# Technische Mitteilung

TM-22.01 LTA DAeC 21-003 Rev. 2

Reparatur Höhenruder Wild Thing WT 01 / WT 02

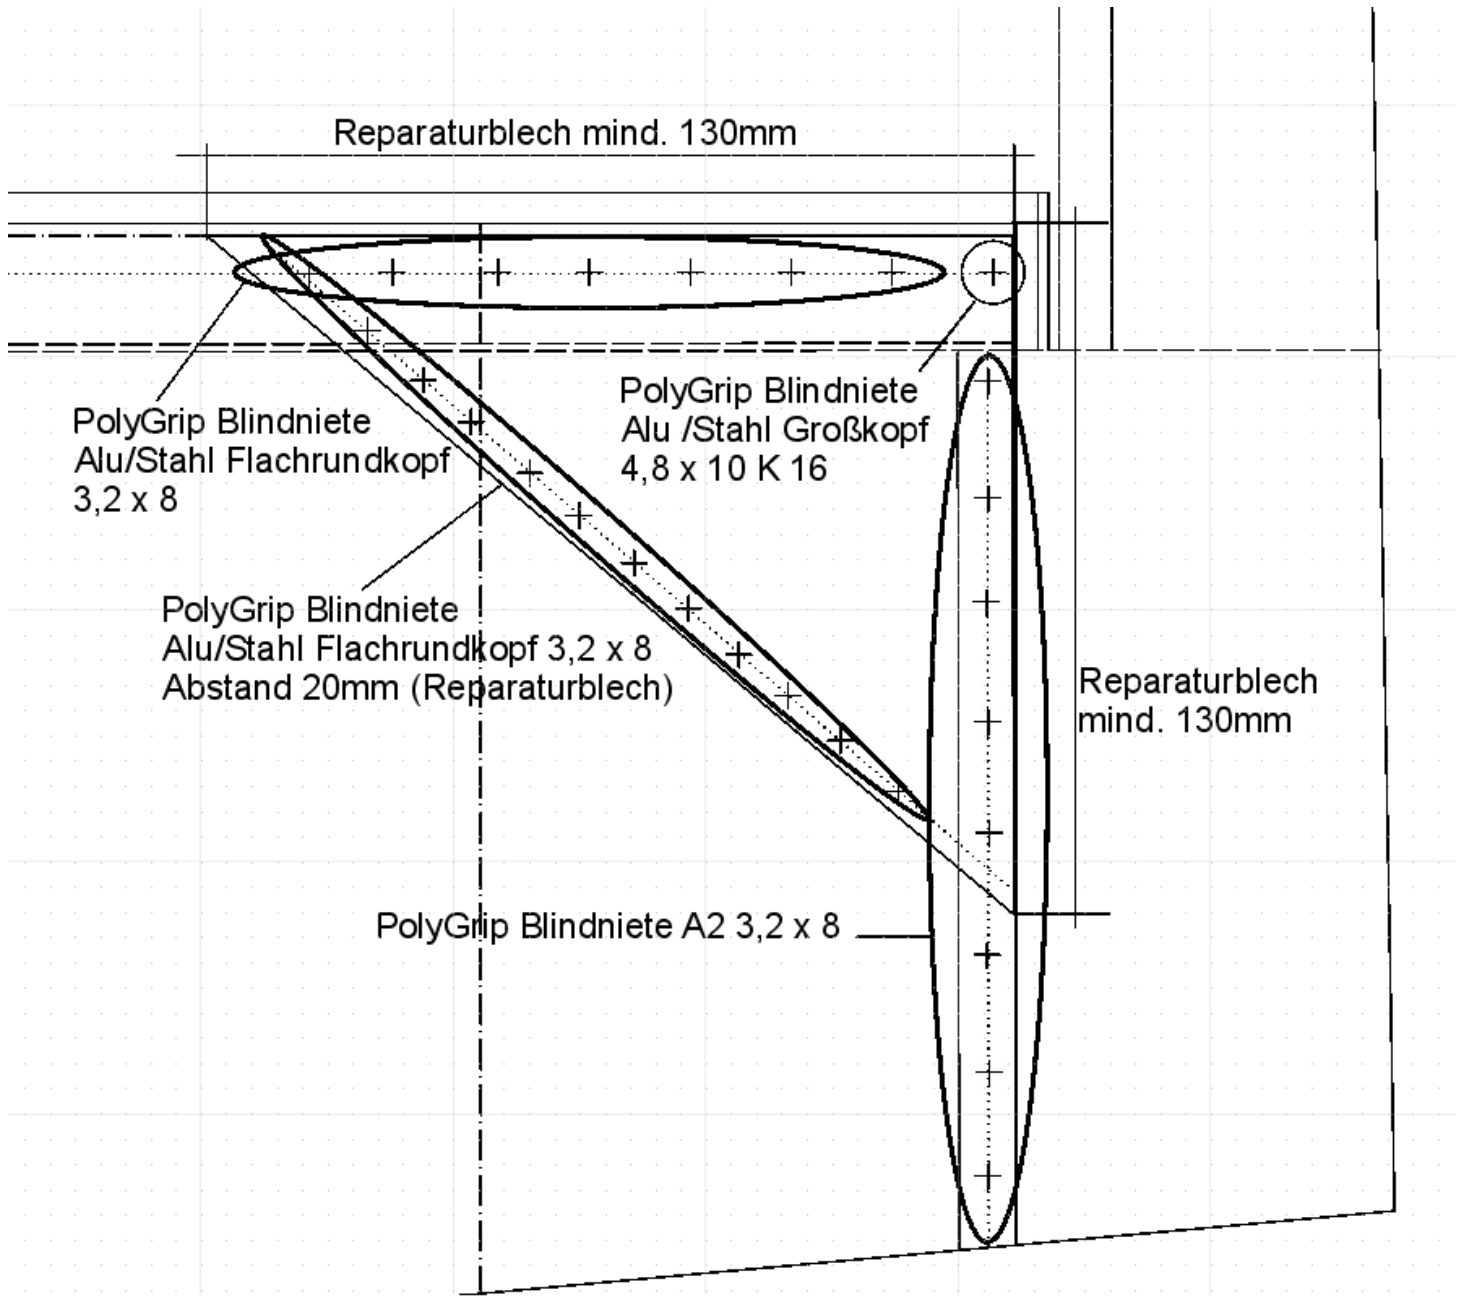
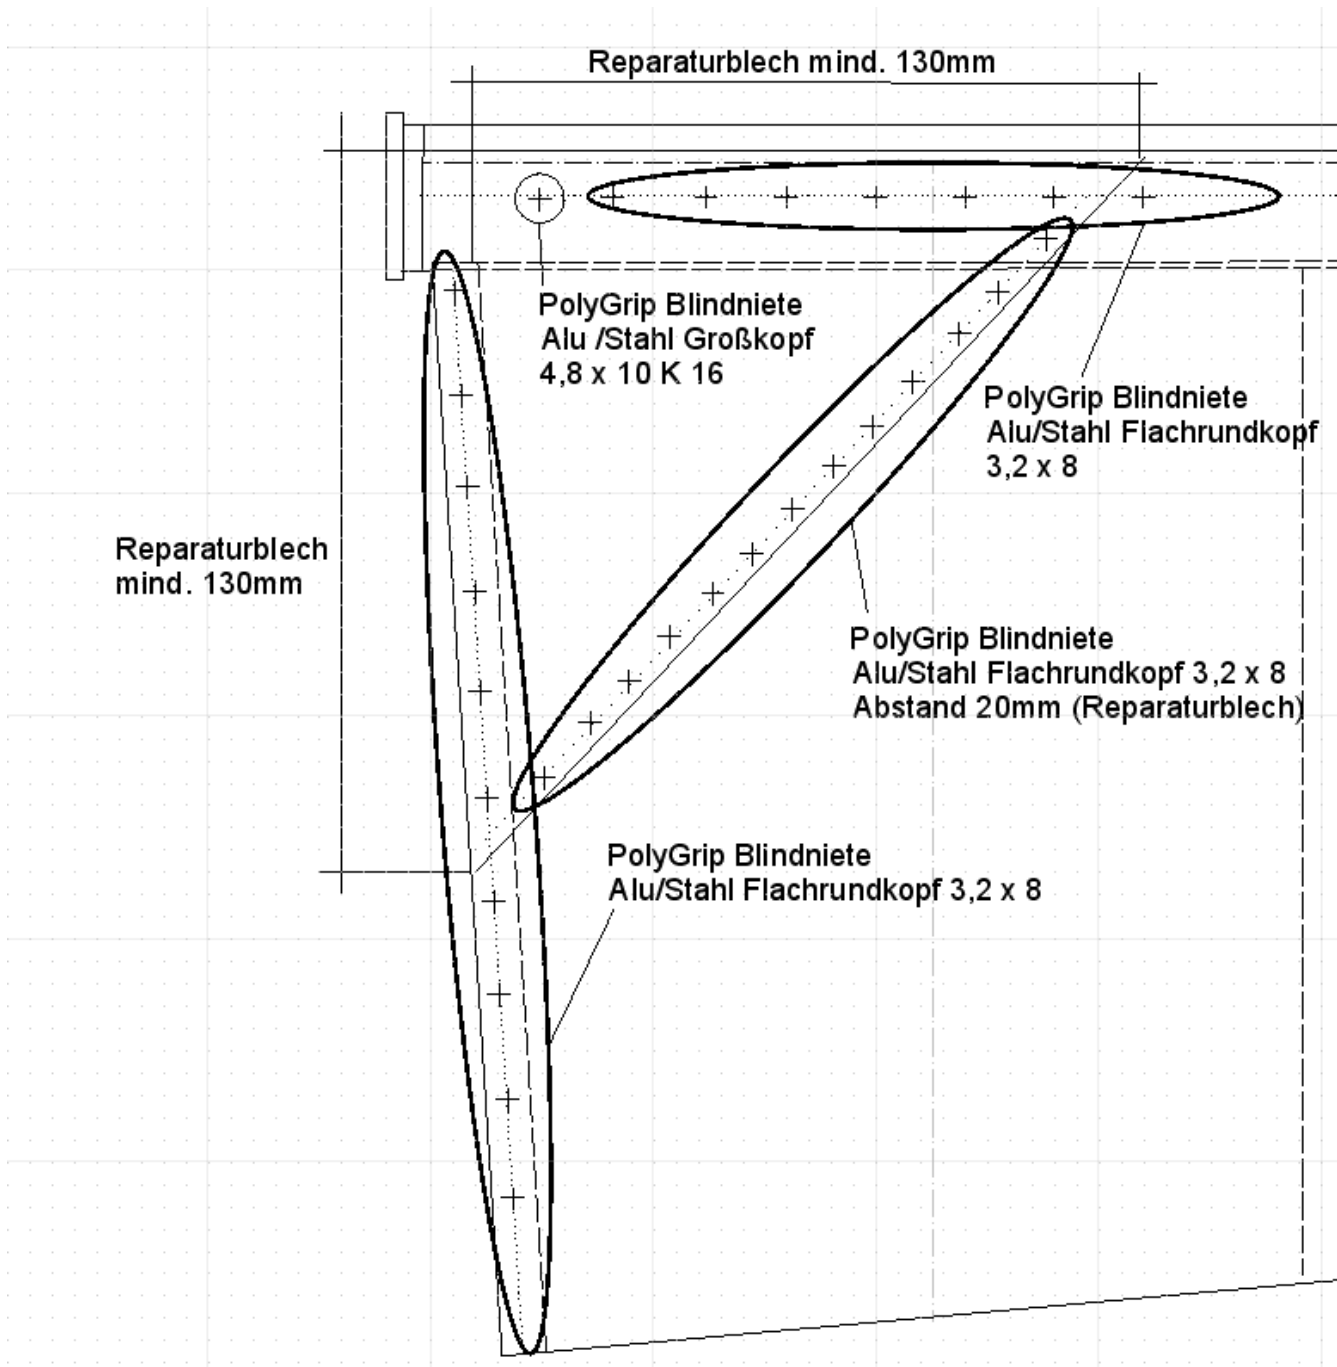
- 1) Austausch der gesamten Beplankung des Höhenruders, Aluminiumblech 6061 T6 in 0,4 mm.

- 2) Reparatur der Beplankung durch Verwendung eines Reparaturbleches (Dopplerblech) in Dreieckform mit einer Außenschenkellänge von mind. 130mm, Aluminiumblech 6061 T6 in 0,4mm oder 0,5 mm. Hierbei ist darauf zu achten, dass Risse an den Enden abgebohrt werden und Dellen und /oder Knicke vor aufbringen des Reparaturbleches beseitigt werden.

Es sind die bereits durch die Originalbeplankung vorhandenen Nietpositionen zu verwenden bzw. ein Nietabstand von 20mm und 3,2 x 8 Niete.

Es sind Niete entsprechend des Originalzustandes zu verwenden, d.h. auf der Keulenseite Aluminium, an den Drehpunkten 4,8mm Großkopf, und auf der Seite der Ansteuerung Edelstahl Niete. Siehe dazu auch Nietplan.

Es ist darauf zu achten, dass der Spalt zwischen Ausgleichsfläche des Höhenruders und Leitwerksfläche in Neutralstellung an keiner Stelle weniger als 3mm beträgt.
